Conexão de Minigeração Distribuída (Compensação de Energia)

PREFEITURA MUNICIPAL PEDERNEIRAS USINA PM PEDERNEIRAS

Informação de Acesso

REGM2022-11587

Figura 2 - Detalhes do Ponto de Conexão.

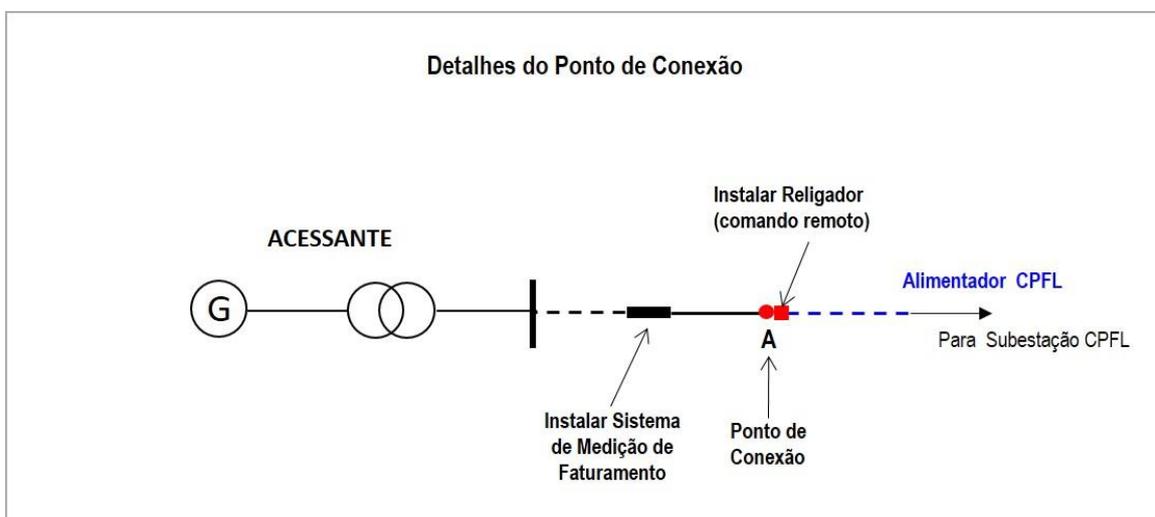
- Próximo às coordenadas latitude -22.352731 e longitude -48.757686, no alimentador PDN21 (Ponto A - figuras 1 e 2).

Os detalhes do ponto de conexão são mostrados na figura 2.

Obs.: O ACESSANTE deverá providenciar a sua extensão de rede até o ponto de conexão, conforme definido no item 6.1.
